*ASUNTO: Aclaración dudas Exp. 2585*

En relación con el expediente nº 2585 de “RENOVACIÓN SISTEMA CONTROL DE LA EDAR DE GALINDO”, se procede a contestar la relación de consultas trasladadas por los licitadores durante la y visita a las instalaciones que tuvo lugar el martes 10 de noviembre.

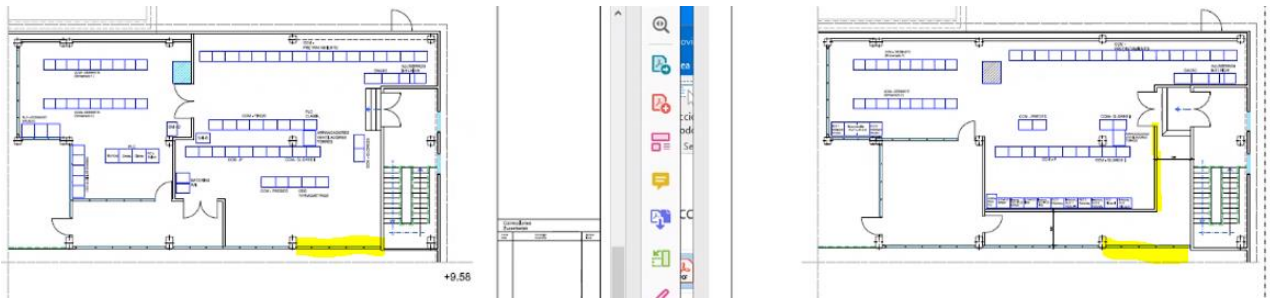
1. **Consulta:** Vía de acceso para introducir los nuevos armarios en CCM

**Aclaración CABB:** El acceso se realizará por la ventana indicada en la imagen inferior. Dicha ventana es desmontable. Se adjunta asimismo la distribución de la situación actual de sala de CCM de Bombeos (izquierda) así como la situación futura de la misma una vez remodelada la sala y construido el pasillo mencionado durante la visita (derecha). Resaltado en amarillo se puede apreciar la citada ventana, así como un panel móvil que podrá ser retirado para facilitar la introducción de material de grandes dimensiones a la sala.
